## **DODATEK Č. 1 ke Smlouvě o dílo**

uzavřené podle ust. § 2586 a násl. zákona č. 89/2012 Sb., občanský zákoník, ve znění pozdějších předpisů  
„**Stavební úpravy - rekonstrukce ulice Vrbenská, České Budějovice**“

## ZMĚNOVÝ LIST

<p>Název a číslo stavby: <span style="float: right;">Stavební opravy - rekonstrukce ulice Vrbenská, České Budějovice</span></p> <p>Název objektu: <span style="float: right;">SO 301 Výměna stávající kanalizace SO 302 Výměna stávajícího vodovodního řadu SO 110 Dopravně inženýrské opatření</span></p>	<p>Č. smlouvy objednatele: 2024000177</p> <p>Č. smlouvy zhotovitele: 4082004LLH</p>
<p>Investor (objednatel): <span style="float: right;">Statutární město České Budějovice nám. Přemysla Otakara II. 1/1, 370 01 České Budějovice</span></p>	
<p>TDI: <span style="float: right;">MAURING spol. s r.o. Plavská 2166/3, 370 01 České Budějovice</span></p>	
<p>Projektant (autorský dozor): <span style="float: right;">AP2projekt s.r.o. Zátkovo nábreží 448/7, 370 01 České Budějovice</span></p>	
<p>Dodavatel: <span style="float: right;">EUROVIA CZ a.s. U Michelského lesa 1581/2, Michle, 140 00 Praha 4</span></p>	
<p>Zdůvodnění a popis změn:</p>

SO 302\_SU – Suchovod – napojení KÚ

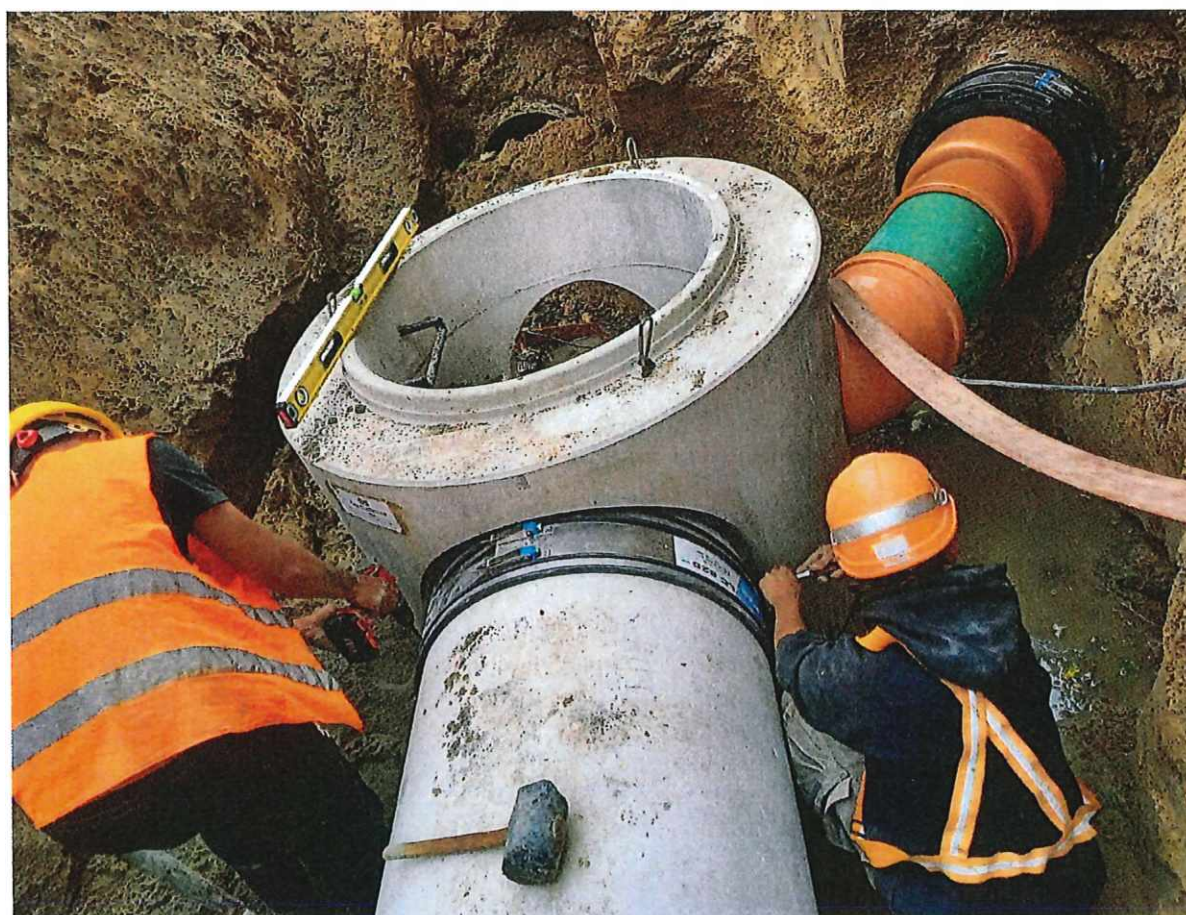
SO 302 SU v - Při projednávání náhradního zásobování vodou suchovodem vznesla požadavek společnost Čevak a. s. na prodloužení suchovodu vzhledem ke způsobu a místu napojení a dodatečné jeho zaizolování.
